javnega, projektnega natečaja za izbiro strokovno najprimernejše rešitve za projekt:
**OSNOVNA ŠOLA MALA KOLEZIJA**

# OBVESTILO O IZIDU IN ZAKLJUČNO POROČILO

## OSNOVNA ŠOLA MALA KOLEZIJA

# 3. POROČILO O DELU OCENJEVALNE KOMISIJE IN NATEČAJNIH ELABORATIH

## NATEČAJNI ELABORAT Z DELOVNO ŠT. 3 (šifra natečajnika: ZA244) – 3. NAGRADA

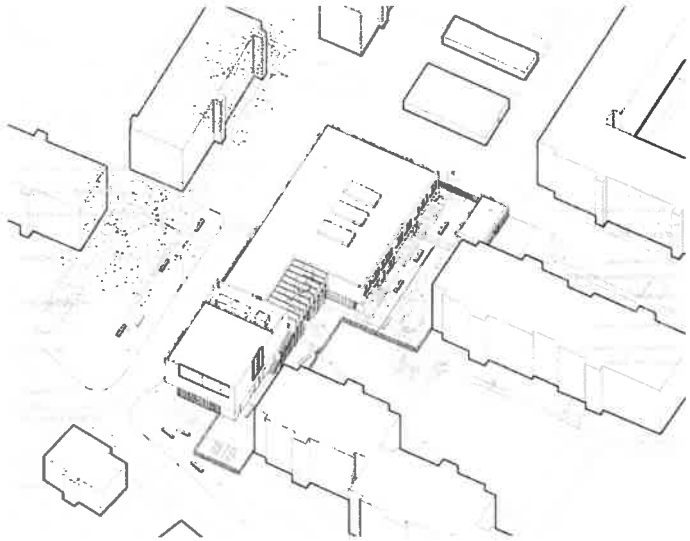
- razmislijo o prestavitvi transformatorske postaje iz šolskega igrišča na drugo, ustreznejšo lokacijo tako z vidika intervencijskega dostopa do postaje kot z vidika šole in sosednjega bloka,
- povečajo odmik južnega dela stavbe od meje zemljišča na najmanj 5 m ali za manjši odmik pridobijo soglasje lastnika sosednjega zemljišča,
- zmanjšajo število parkirnih mest na severozahodnem delu območja ali povečajo odmik od parcelne meje na najmanj 4 m ali pridobiti soglasje lastnikov sosednjega zemljišča,
- da razmislijo o boljši rešitvi skupnega priključka za servisni in šolski dostop na vzhodni strani stavbe po obstoječem slepem kraku ulice .

## NATEČAJNI ELABORAT Z DELOVNO ŠT. 4 (šifra natečajnika: 00507) – PRIZNANJE

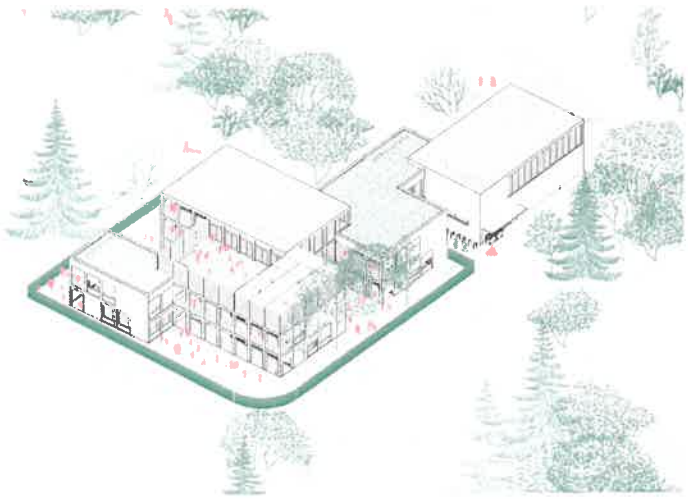
Natečajni predlog je kakovostna in inovativna rešitev natečajne naloge posebne vrste šolske stavbe. Osnovna značilnost zasnove je sestavljena kompozicija različnih stavbnih volumnov, ki v spoštljivem odnosu do okoliškega grajenega prostora oblikujejo dejaven arhitekturni dialog med okolico in šolskim prostori. Nova šola je zložena iz med seboj povezanih različno oblikovanih petih stavbnih teles, ki izoblikujejo členjen rob stanovanjskega otoka. Mozaik odprtih prostorov igralnih površin z vrtom ne zagotavljajo želene večje zaokrožene površine šolskega dvorišča kot prostora socializacije. Prometna ureditev je logična glede na funkcionalno zasnovo objekta, ne pa v odnosu do kvalitet obravnavane lokacije. Glavni vhod v objekt z vhodno ploščadjo je urejen v razmeroma ozkem koridorju med obstoječo stanovanjsko stavbno in novim volumnom šole na severnem robu, kar je ocenjevalna komisija ocenila kot manj primerno rešitev. Drugi vhod v objekt je ob gospodarskem dvorišču na vzhodnem robu, ob kvalitetni obstoječi parkovni ureditvi, ki bi jo avtorji lahko primerneje vključili v zasnovo odprtega predprostora šole. Na severni strani je vhodna ploščad sicer navezana na niz parkirnih mest s pravokotnim parkiranjem, ki ob parkiriščih za stanovalce opravljajo funkcijo »drop-off« cone. Takšna ureditev, brez jasno deljenih pripadajočih parkirišč, lahko v času dostave otrok v šolo prestavlja težavo. Dostop za dostavo je urejen po vzhodnem robu, s priključkom preko Koseskega ulice na gospodarsko dvorišče, ki je urejena kot odstavna niša ob drugem šolskem vhodu, pri čemer dostava križa varno šolsko pot. Poleg tega avtorji umestijo gospodarsko dvorišče na vzhodni rob pred parkovno ureditev, ki bi jo morali primerneje vključiti v zasnovo. Z vidika funkcionalne organizacije posameznih programskih sklopov avtorji smiselno razporedijo zahtevani program glede na robne pogoje lokacije, organiziranih dostopov in predlagane volumetrične zasnove v treh etažah. Zaklonišče, delilna kuhinja in telovadnica so umeščeni na severni rob, ki se v vogalu stikujejo z osrednjo avlo/jedilnico šole, v celoti odprto na zeleno parkovno ureditev na zahodni strani, prav tako se šolska avla z manjšim dvoetažnim prostorom in stopniščem v nadstropju povezuje s knjižnico in oblikuje vezni prostor z učilnicami na južnem robu stavbe.

## NATEČAJNI ELABORAT Z DELOVNO ŠT. 5 (šifra natečajnika 555DA)

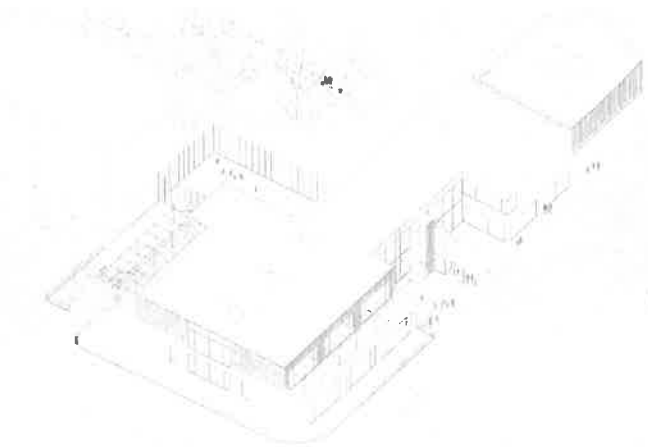
Obravnavani natečajni elaborat predlaga umestitev predvidenega dvoetažnega šolskega objekta v smeri sever – jug. S predlagano umestitvijo stavbe na lokacijo se v urbanističnem smislu širši prostor bistveno ne spreminja ali volumetrično nadgradi, ampak se ga ohranja z novo vsebino. Nova stavbna masa, deljena v tri med seboj povezane funkcionalne sklope, skoraj v celoti izkorišča razpoložljivo gradbeno parcelo. Severni volumen, namenjen servisnim podpornim programom in južni volumen, namenjen pedagoškim učilnicam, povezuje osrednja transparentna vhodna dvoetažna avla, ki se odpira v zelen atrij stanovanjske seseke na zahodu in zelen predprostor pred glavnim vhodom v šolo. Povezave zelenih predprostorov skozi transparentno zasnovano osrednjo avlo je ena izmed kakovostnih odlik avtorjev. Oblikovno in urbanistično v odnosu do okoliškega grajenega konteksta prostora je rešitev spoštljiva, vendar pa nova stavba ne predstavlja bistvenega presežka in kakovostne nadgradnje širšega prostora.

## NATEČAJNI ELABORAT Z DELOVNO ŠT. 10 (šifra natečajnika MU106)

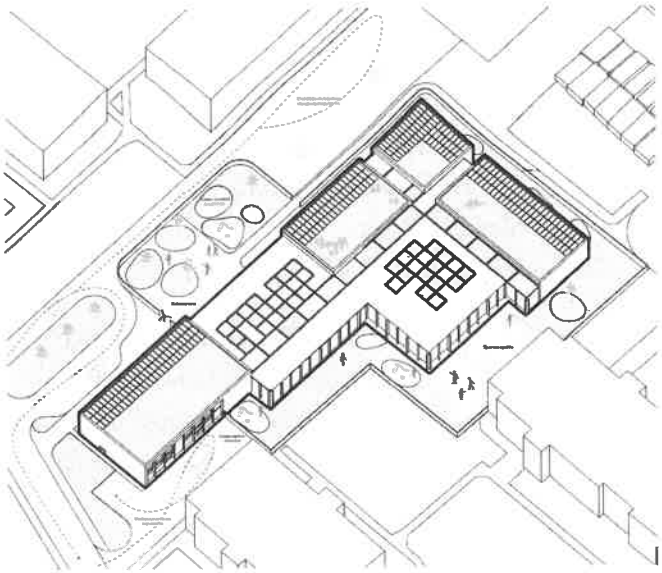
Natečajni elaborat spada med rešitve, ki šolo zasnujejo v obliki črke L z dodatno notranjo stopničasto širitvijo proti zahodu. Skromna površina šolskega zemljišča je precej pozidana, zelene površine ob objektu ostajajo kot pasovi na obrobju, kar je ocenjevalna komisija označila za manj primerno. Projekt tudi presega zahtevane kvadrature.

## NATEČAJNI ELABORAT Z DELOVNO ŠT. 15 (šifra natečajnika LC343)

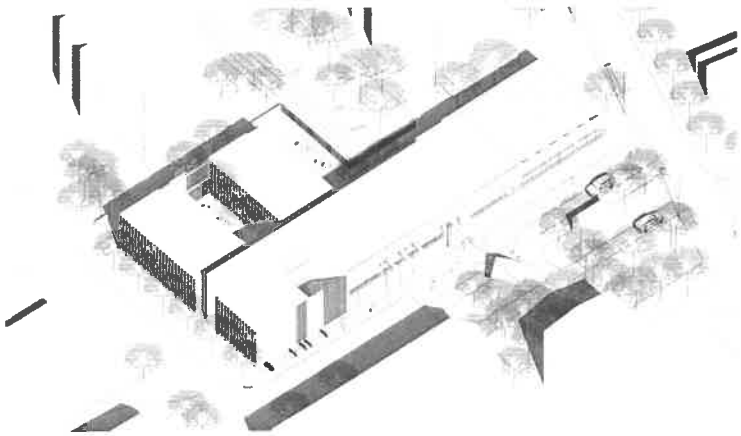
Avtorji nov šolski objekt zasnujejo kot kompakten volumen, v katerem se programi nizajo okoli osrednjega večnamenskega prostora. Šola je oblikovana kot L - objekt z delno odprtimi (na severno stran) in delno zaprtimi atriji med učilnicami v južnem delu. S tem je omogočena orientacija vseh učilnic na jug. Osvetlitev plitvih učilnic je zaradi širine sicer ustrezna, vendar ima zato del učilnic pogled v severno fasado atrija. Atrijska rešitev sklopa učilnic po mnenju komisije ni primerna. Zaradi ožjega zunanjega prostora pred učilnicami na južni strani bi bilo potrebno nameniti večji poudarek krajinski ureditvi v stiku z obstoječim parkiriščem. Šolski vrt je umeščen ob večnamenski jedilnici kot skupna zunanja terasa šole. Dostop za vozila je zagotovljen na vzhodnem območju z »drop-off« cono s krožnim vodenjem prometa in parkirišči za kratkotrajno parkiranje. Pred glavnim vhodom je oblikovana vstopna ploščad, ki prehaja v obstoječi park na vzhodni strani.
